RESPUESTA No. 01 A LOS OFERENTES Y ADENDO No. 04

LICITACIÓN PÚBLICA No. 011 DE 2007

OBJETO: ADQUISICIÓN DE MATERIA PRIMA PARA LA PLANTA DE ZAPATERÍA (GANCHO RÁPIDO Y REMACHE PARA AMARRE, CON DESTINO AL MINISTERIO DE DEFENSA NACIONAL - EJÉRCITO NACIONAL

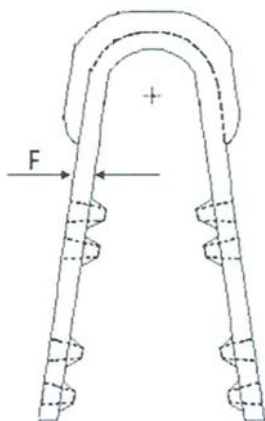
18. Observación: *Página 56, Tabla N° 1; las dimensiones de la cota F: no corresponde a la medida que se obtiene de doblar las lamina del calibre 0.85 mm y mucho menos si se aplica la tolerancia máxima de 0.90 mm. Solicitamos reconsiderar la medida de esta cota a 1.80 +/- 0.20 mm.*

RESPUESTA: Se aclara que la dimensión correspondiente al Literal F es de $1 \pm 0,2$ mm y será tomada para su dimensión, tal y como señala la figura:

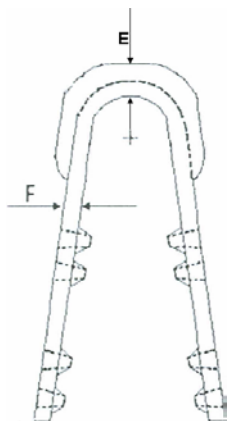
43. Observación: *“En la audiencia de aclaraciones se solicito verificar y aclarar las dimensiones que según Ficha Técnica Ft-017DINTR/2006 se observa en la figura No 1 que E>F y según las dimensiones de la tabla No 1 para el gancho 1.5 mm para F y de 0.85 mm para E, lo cual no concuerda con la figura, ni con la muestra física que observamos en la oficina de la Agencia Logística , por lo cual solicitamos aclaración de este punto mediante adendo indicando en el cuadro las dimensiones correctas de acuerdo con la Figura. Por lo anterior no se ha podido radicar la ficha técnica en la entidad certificadora a fin de ser llevado al laboratorio para la respectiva certificación. Solicitamos a ustedes muy respetuosamente rectificarnos las dimensiones y considerar la prórroga necesaria para estos tramites .teniendo en cuenta que del día 7 al 11 de Marzo no hay servicio en los entes de certificación”*

Respuesta: El comité técnico precisa que para los literales E y F las dimensiones quedarán establecidas así como se señalan y serán tomadas de acuerdo a los siguientes gráficos:

DIMENSIONES	
E	1.85mm $\pm$ 0.2mm
F	1mm $\pm$ 0.2mm

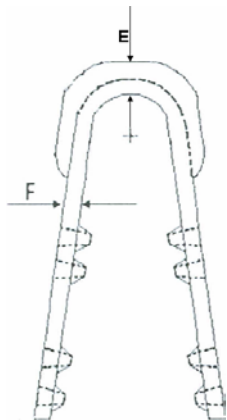
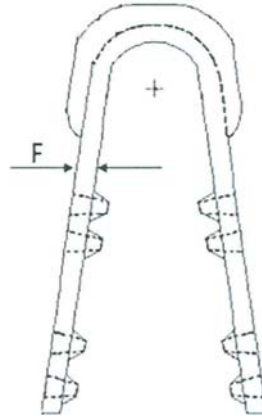
44. Observación: “En la tabla de dimensiones del gancho, los items E y F se encuentran invertidos por deducción lógica de las medidas”

Respuesta: El comité técnico precisa que para los literales E y F las dimensiones quedarán establecidas así como se señalan y serán tomadas de acuerdo al siguiente gráfico:

DIMENSIONES	
E	1.85mm $\pm$ 0.2mm
F	1mm $\pm$ 0.2mm

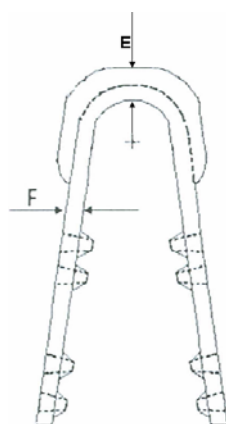
48.Observación: “Aclarar dimensiones gancho suelte rápido a literales E 0.85mm + 0.05mm - debe ser mayor tolerancia a consecuencia del dobléz lo cual amplía + 0.11 mm de mas F 1.5mm +0.2mm aclarar si es el calibre de la lamina el cual es 0.85mm + 0.05mm o la sumatoria con el dobles con lo cual debe ser 1.81 + 0.06mm”

Respuesta: El comité técnico precisa que para los literales E y F las dimensiones quedarán establecidas así como se señalan y serán tomadas de acuerdo al siguiente gráfico:

DIMENSIONES	
E	1.85mm $\pm$ 0.2mm
F	1mm $\pm$ 0.2mm

Y para lo que respecta al calibre de la lámina, éste sigue manteniéndose en 0,85 $\pm$ 0,05mm dejando claro que esta dimensión corresponde al espesor de la lámina con la que es elaborado el Gancho Rápido y el Remache de Amarre.

Figura 1 Gancho Rápido

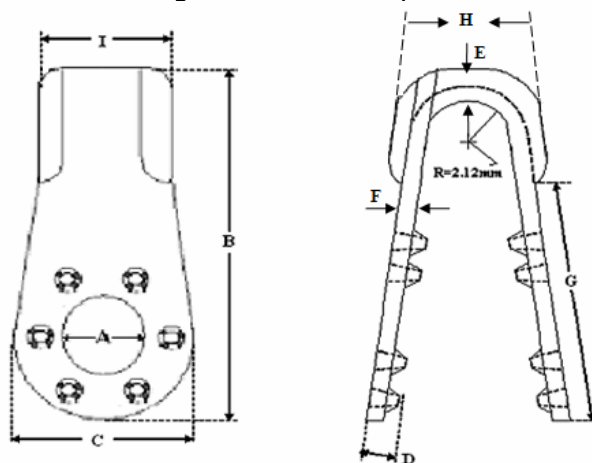
- Se modifica en el Anexo 2, Tabla N° 1 Dimensiones Gancho Rápido y Remache, la cual quedará así:

Gancho Rápido	
DIMENSIONES	
A	4,35 mm $\pm$ 0,2 mm
B	20,2 mm $\pm$ 1 mm
C	11mm $\pm$ 0,5 mm
D	1,8 mm $\pm$ 0,7 mm
E	1,85 mm $\pm$ 0,2mm
F	1 mm $\pm$ 0,2 mm
G	12 mm $\pm$ 0,5 mm
H	7,5 mm $\pm$ 0,8 mm
I	6,2 mm $\pm$ 1,0 mm
J	No se evaluará

Se precisa, que para el Literal J de la tabla anterior, no se considera indispensable tener en cuenta esta dimensión, en razón a que si el elemento cumple con las demás dimensiones, éste literal se determina por si solo.
